柏崎刈羽原子力発電所第1号機 荒浜側焼却設備スラッジ脱水機改造工事 運転性能試験における不具合事象の対策ならびに工事計画に関する対応方針について

工事計画届出に関する変更内容比較表(1/8)

工事計画届出 (原管発官 27 第 146 号) ならびに一部補正届出 (原管発官 27 第 261 号) 内容		変更内容	
V-5-1 届出設備に係る耐震設計の基本方針		V-5-1 届出設備に係る耐震設計の基本方針	
主要区分 (2) スラッジー時受 ホッパ	計画の概要 基礎・支持構造 胴を4個のラグで支持し、ラグを取付ボルトで架台に設置する。	概要構造図 	概要構造図
	計画の概要 主体構造 たて置円筒形	計画の概要 主体構造 たて置円筒形	
	摘要 ・スラッジー時受 ホッパ	摘要 ・スラッジー時受 ホッパ

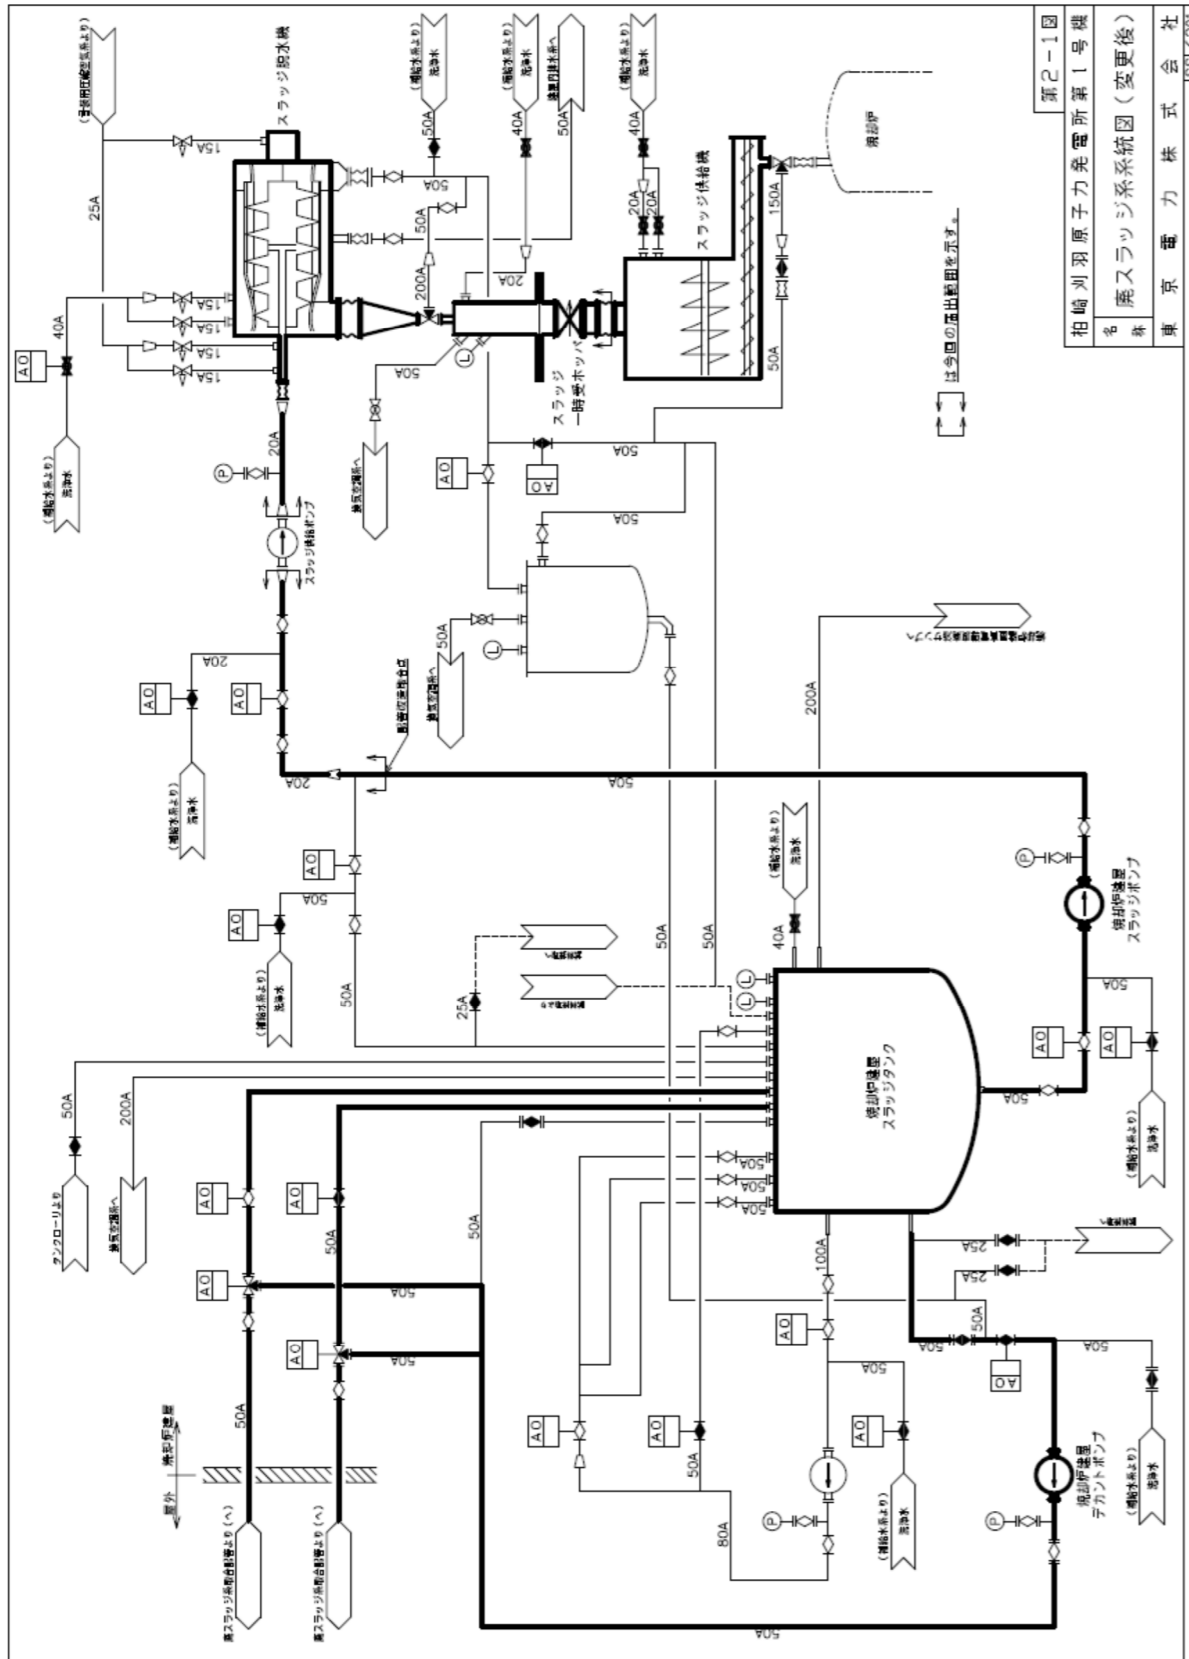
清掃機構追加及び排気ライン変更

対象図書	影響箇所	影響評価
V-5-1 届出設備に係る耐震設計の基本方針	3頁 スラッジ一時受ホッパ概略構造図	ベント配管において改造を実施するため構造図が変更となるが、耐震設計の基本方針自体に変更が生じるものではないことから影響はない。
V-5-2-2 スラッジ一時受ホッパの耐震性についての計算書作成の基本方針	図 1.2-1 スラッジ一時受ホッパ形状	ベント配管において改造を実施するため形状が変更となるが、耐震計算書に使用する記号や位置に変更はなく計算書作成の基本方針自体に変更が生じるものではないことから影響はない。
V-5-5 スラッジ一時受ホッパの耐震性についての計算書	固有周期(s), H1(mm), H2(mm), m0(kg), m1(kg), m2(kg), 算出応力	設備改造により重量・重心高さが変更となることから耐震計算の算出結果が変更となるが、求められた算出応力は許容応力内であり問題ないことを確認しているため影響はない。
V-8-2 放射性廃棄物の廃棄施設に係る系統図 第2-1図 廃スラッジ系系統図(変更後)	・スラッジ脱水機分離水配管の系統構成 ・スラッジ一時受ホッパベント配管の系統構成	変更が生じる範囲は主配管ではないことから工事計画(要目表の記載)に影響はない。
V-8-3 構造図 第3-2図 スラッジ一時受ホッパ構造図	スラッジ一時受ホッパベント配管(清掃機構追加, 排気ライン変更)	ベント配管において改造を実施するため形状が変更となるが、主要部材の改造はなく主要寸法に変更はないことから工事計画(要目表の記載)に影響なし。

V-8-2 放射性廃棄物廃棄施設に係る系統図

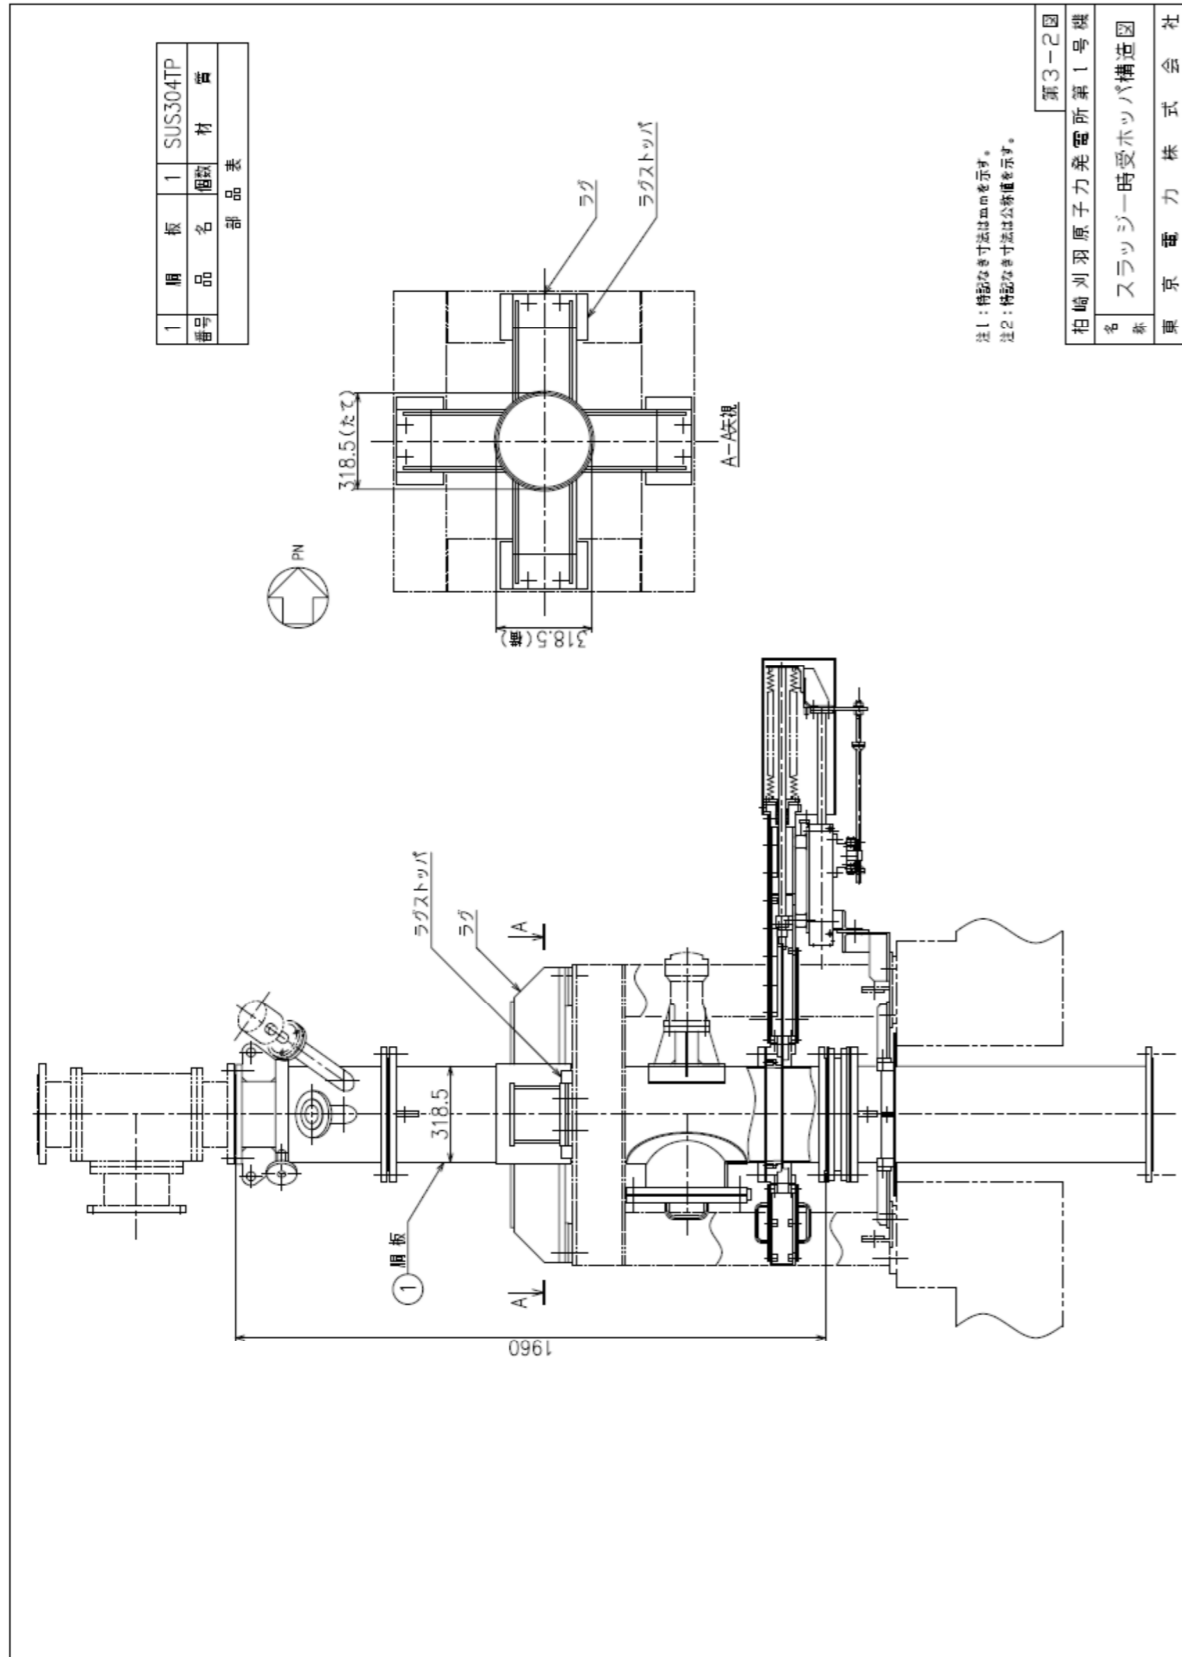
不具合発生状況	調査内容・原因	対策
<p>③ 過負荷停止発生後の全体点検にて、<u>脱水機中間空間内に樹脂の流入を確認</u></p> 	<p>メーカーとの調査及び机上確認を実施した結果、脱水機の運転中は軸受シールエアが脱水機内に常時入り込む設計であるが、分離水配管は接続先であるスラッジ分離水一時受タンク内に水封される形で布設されていたため、<u>分離水配管内の圧力が上昇したことで大気圧設計の脱水機中間空間へシールエアと共に分離水に含まれていた樹脂が流出したと考えられる。</u></p> <p>脱水機分離水配管およびベント配管については、他電力先行プラントの系統を参考に設計していたがメーカー推奨の系統構成と異なっており、先行プラントの系統構成を採用する際にメーカーへの確認が不足していたことが判明した。</p> <p>【現状】</p> 	<p>脱水機下流の分離水配管内の圧力に変化が生じないように、分離水配管途中に均圧ポットを追設し均圧ポットのベントを換気空調系へ接続する。またベント配管の接続先についても均圧ポットへ変更することにより系統外へ流出することがない系統構成へ変更することとする。</p> <p>【対策案】</p> 
<p>④ 一時受ホッパベントノズルに樹脂の閉塞を確認</p> 	<p>再現確認において、<u>ホッパの樹脂受入れにより発生するベントエアに投下中の樹脂が巻き込まれベントノズルに流入することを確認した。</u></p> <p>またノズルに滞積した樹脂が乾燥した場合はさらに配管下流側へ流入する可能性があることを確認した。</p> 	<p>ホッパベント配管内への樹脂流入を防止することは困難であることから系統外への流出を防止するため以下の対策を実施することとする。</p> <ul style="list-style-type: none"> ベントノズル付近に溜まった樹脂をホッパ内へ押し込む清掃機構を設置する。尚、清掃機構は脱水運転停止後に1回自動で動作するものとする。 ホッパベント配管清掃機構の下流側には <input type="checkbox"/> フィルタを設置し、換気空調系への樹脂流入を防止する。また、フィルタ設置に伴いノズル口径を 50A から 100A へ拡大する。
